天河区储备粮仓储设施地块（天河区AT0118、AT0103规划管理单元）

控制性详细规划局部调整通告附图

批准时间：2024年10月10日

批准文号：穗府函〔2024〕260号

原规划示意图

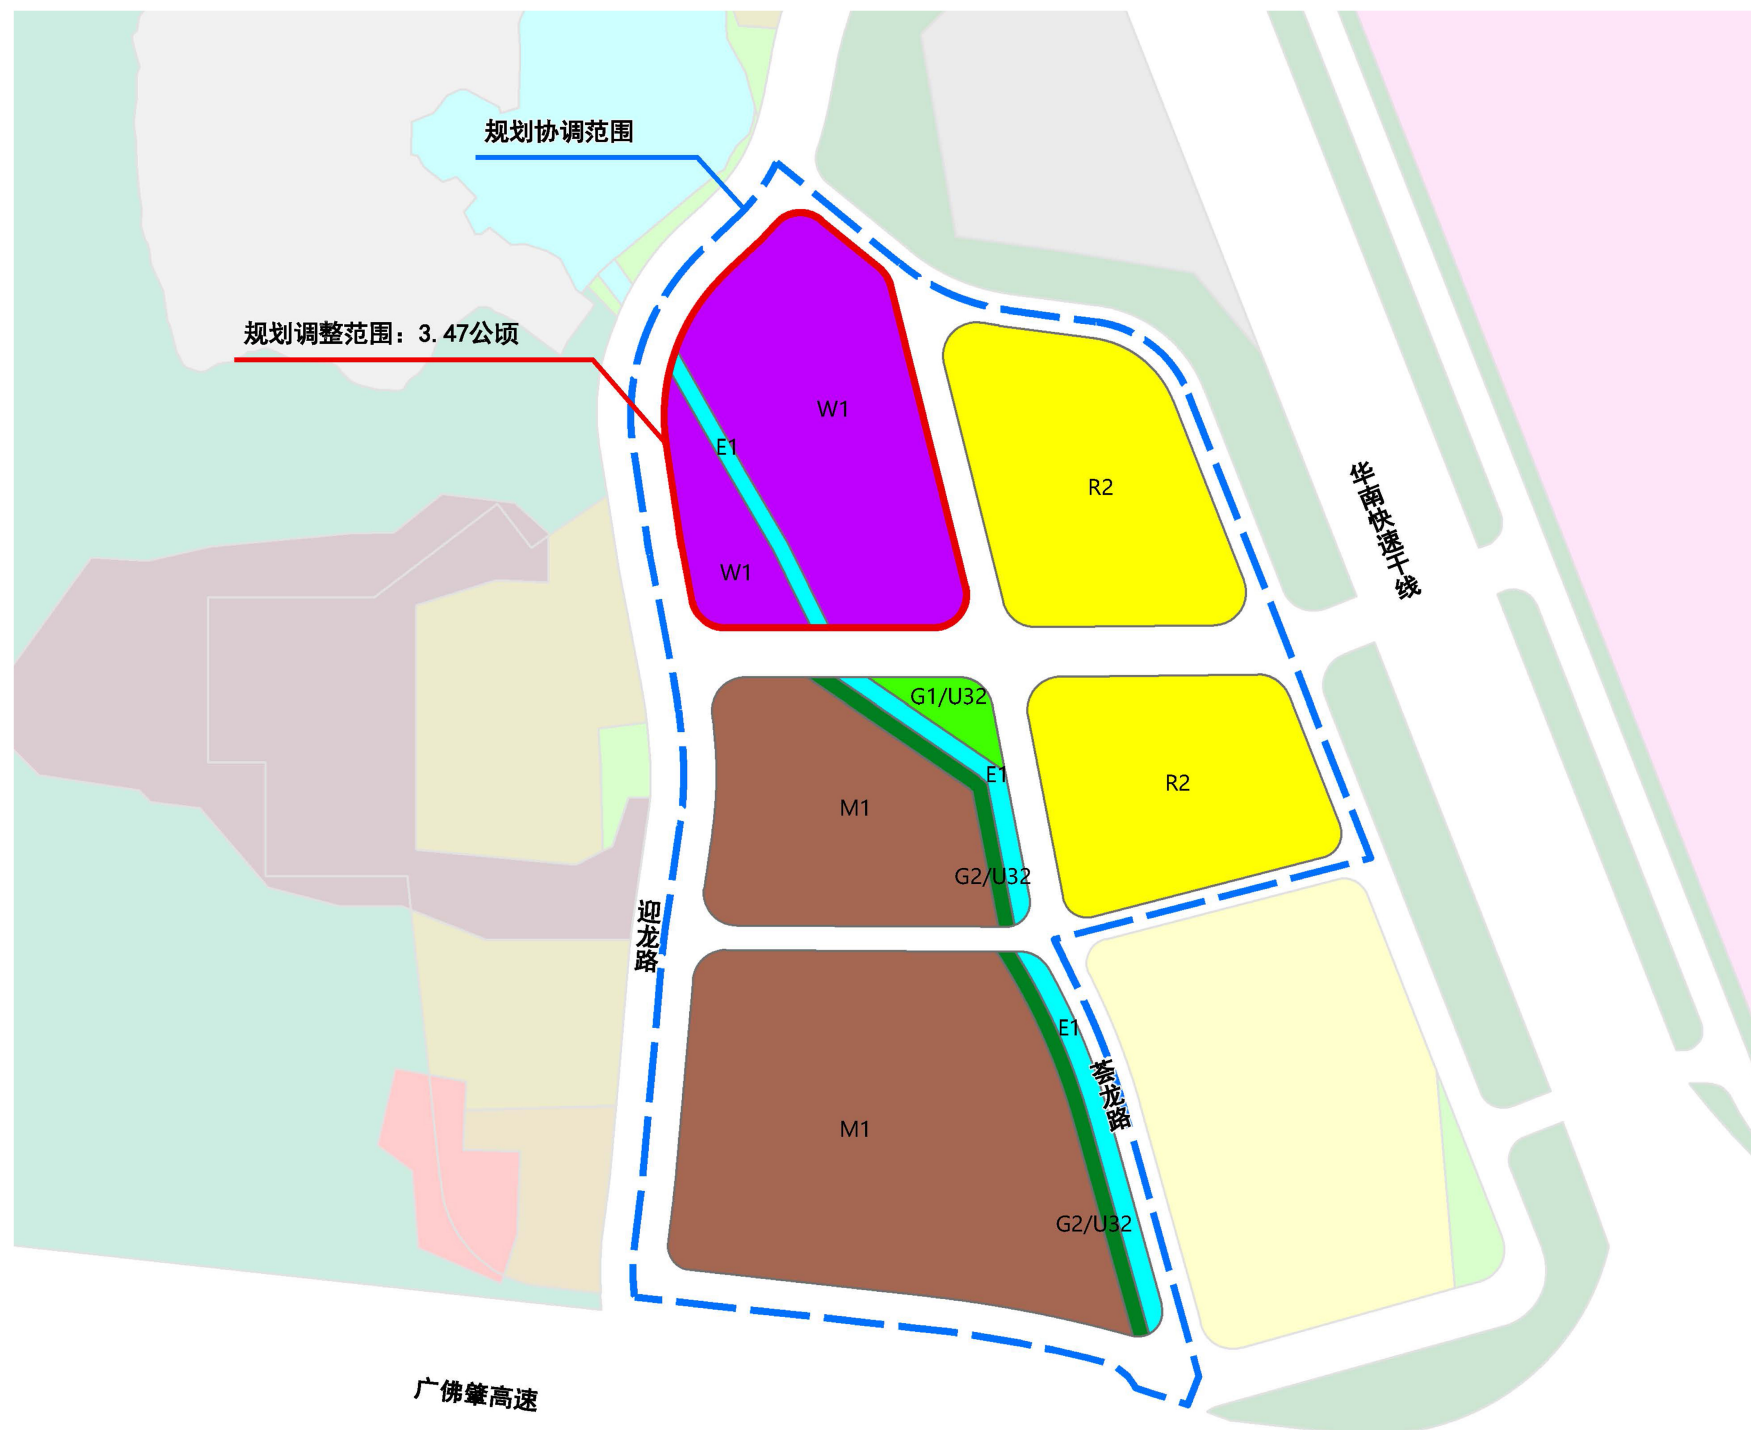
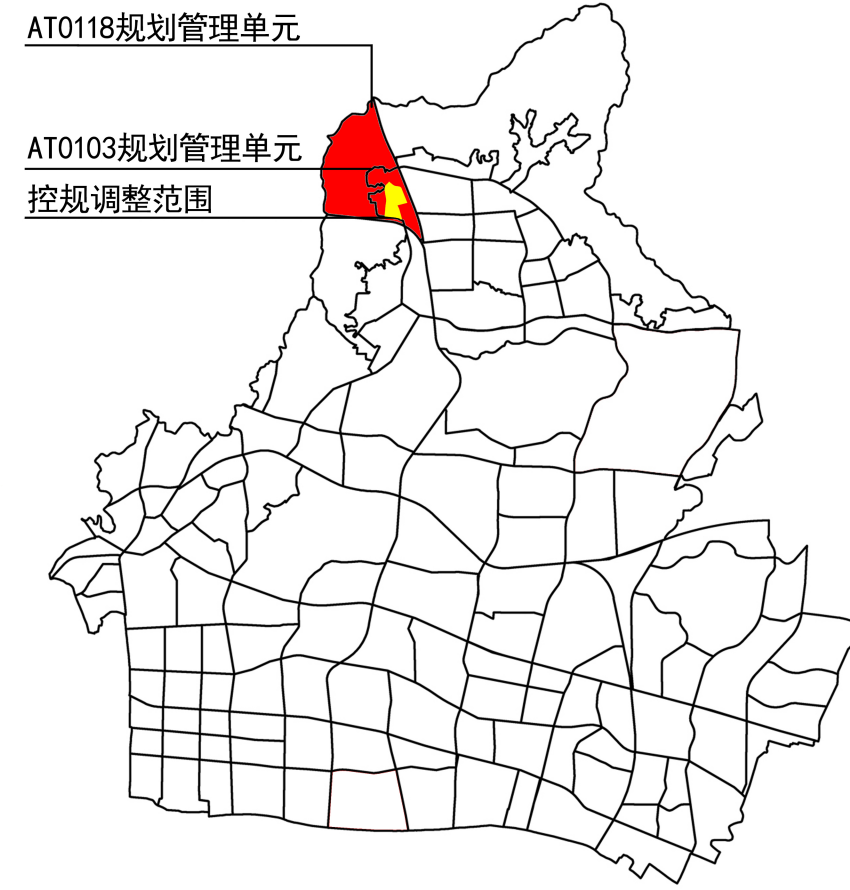
（1）规划调整范围用地面积3.47公顷，AT0103003地块用地性质为一类物流仓储用地，用地面积32828平方米，容积率 ≤ 1.5 ，建筑面积49243平方米，建筑密度 $\leq 60\%$ ，绿地率 $\geq 20\%$ ，建筑限高60米。临河涌两侧须布局集中绿地（宽度不小于10米），规划兼具防洪设施功能，建成后对外开放使用。

（2）规划协调范围用地面积21.62公顷，保持原控规AT0103005、AT0103007地块居住用地的137490平方米总建设量不变，将指标在修正后的AT0103005、AT0103007两地块内统筹落实；保持原控规AT0103006、AT0103015、AT0103018地块的121085平方米总建设量不变，将指标在修正后的AT0103015、AT0103018两地块内统筹落实。具体如下：

AT0103005地块用地性质保持居住用地，用地面积24506平方米，建筑面积73073平方米，容积率 ≤ 2.98 ，绿地率 $\geq 35\%$ ，其他指标保持不变。

AT0103007地块用地性质保持居住用地，用地面积21603平方米，建筑面积64417平方米，容积率 ≤ 2.98 ，绿地率 $\geq 35\%$ ，其他指标保持不变。

AT0103015地块用地性质一类工业用地兼容交通场站用地，用地面积20896平方米，建筑面积36150平方米，容积率 ≤ 1.73 ，配套1处公交首末站（用地面积2400平方米），1处社会停车场（231泊），其他指标保持不变。

AT0103018地块用地性质为一类工业用地，用地面积49143平方米，建筑面积84935平方米，容积率 ≤ 1.73 ，其他指标保持不变。

乌蛇坑涌南段沿线西侧新增10米宽防护绿地兼容防洪设施用地，其中AT0103031地块用地面积为2030平方米，AT0103032地块用地面积为2483平方米。

取消1处已在中山大学肿瘤医学科学中心（天河院区）落实的社区卫生服务中心，在AT0103005、AT0103007地块落实原控规1处幼儿园、1处公共厕所，将1处星光老年优化为颐康服务站（建筑面积400平方米）。在AT0103015地块新增1处公交首末站（兼容用地），落实1处社会停车场用地（兼容用地）。落实4处5G基站布点。

（1）优化规划迎龙路道路线位，道路等级由规划支路提升为规划次干道，道路宽度拓宽至40米。

（2）规划荟龙路调整为20米规划支路。

对绿地进行调整，调整后规划绿地约14.75公顷。对乌蛇坑涌线位进行局部优化，调整后规划河涌宽度10-12米。对生态廊道范围进行边界优化，结合乌蛇坑涌提供充足公共开放空间，共同塑造蓝绿交织的生态滨水环境，强化水系景观稳定性，提升廊道的生态与景观价值。
